**REGULERINGSFORSLAG TIL  
OFFENTLIG ETTERSYN**

**Fagnotat**

**Forslag til detaljregulering – offentlig ettersyn  
Fana. Gnr. 9 bnr. 302 m.fl. Eikelund arealplan-ID 71160000**

**Figur 4:** Snitt Ff. Blå stiplet linje viser eksisterende byggehøyde. Til venstre er felt BF1, til høyre felt BB.

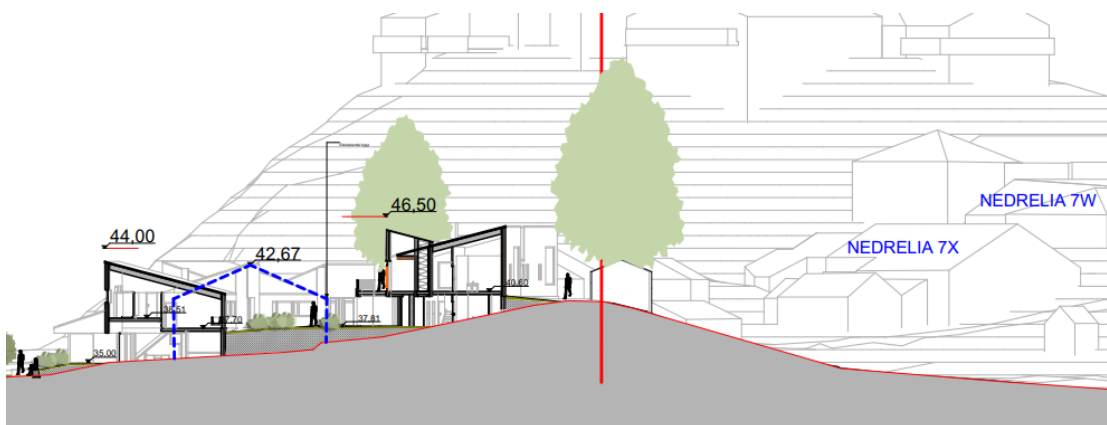
I dag har eksisterende bebyggelse i planområdet 1-2 etasjer. Ny bebyggelse er planlagt i varierende høyder og etasjeantall. Det vises til vedlagte snitt. Tomannsboligene i felt BF1 skal etableres i eksisterende byggegrøper og er satt maks mønehøyde fra k+ 49,5 til k+ 57. Dette skal sikre tre etasjer, med romslig høyde under taket. Snitt Ff viser at byggene blir høyere enn eksisterende bygg. Rekkehusene i felt BB har maksimal mønehøyde på k+ 47,5. I planbeskrivelsen angis det at dette tilsvarer 3,5 etasjer.

Vi har ingen innvendinger til foreslåtte byggehøyder og grad av utnytting. Bebyggelsen vil være høyere enn eksisterende situasjon, men vil ikke ha stor påvirkning på naboers solforhold, det vises til vedlagte sol- og skyggestudier. Det er positivt at det foreslås romslige boliger i nærheten av Paradis sentrum, hvor det i hovedsak fortettes med leilighetsbygg.

Vi er imidlertid uenig i forslagsstillers vurderinger av etasjeantall. Vi viser til veilederen *Grad av utnytting*. Her fremgår det at etasjetall i en bygning er alle målverdige plan som ligger over hverandre og som utgjør bygningens hoveddel og tilleggsdel. Alle målverdige plan som bare inneholder tilleggsdel og som har himling høyere enn 1,5 meter over planert terreng, skal regnes med i etasjetallet. Underjordiske etasjer skal også telle med i etasjetall. PBE vurderer derfor at de halve etasjene som er oppgitt i planbeskrivelsen skal anses og omtales som fullverdige etasjer.

**Figur 5:** Snitt Ff viser felt BF2. Blå stiplet linje viser eksisterende byggehøyde.

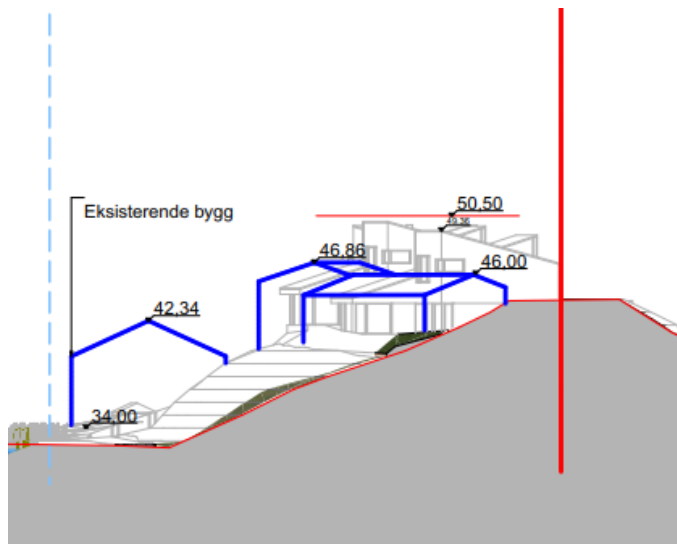
Eneboligene i felt BF2 har maksimal mønehøyde k+ 44 til k+ 46,5, og skal være 2,5 etasjer.

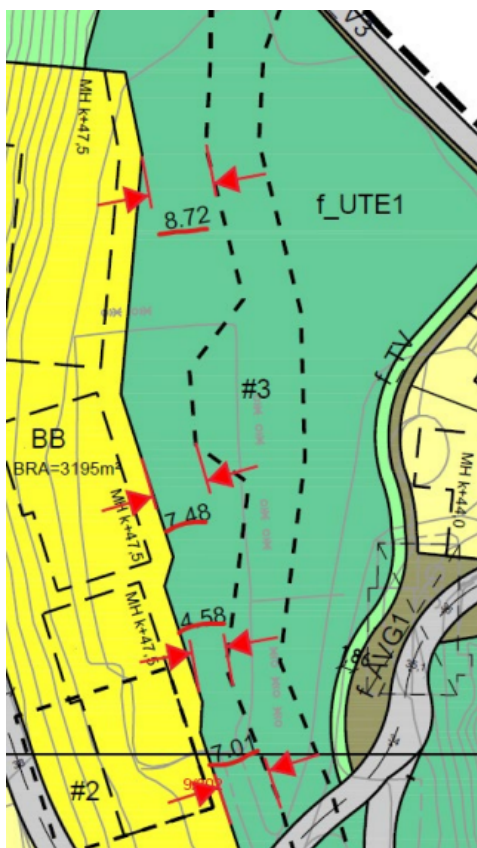
Eneboligene i BF3 planlegges med maks mønehøyde fra k+49,5 til k+ 51, som åpner for 2,5 etasjer. Eksisterende bebyggelse har én etasje.
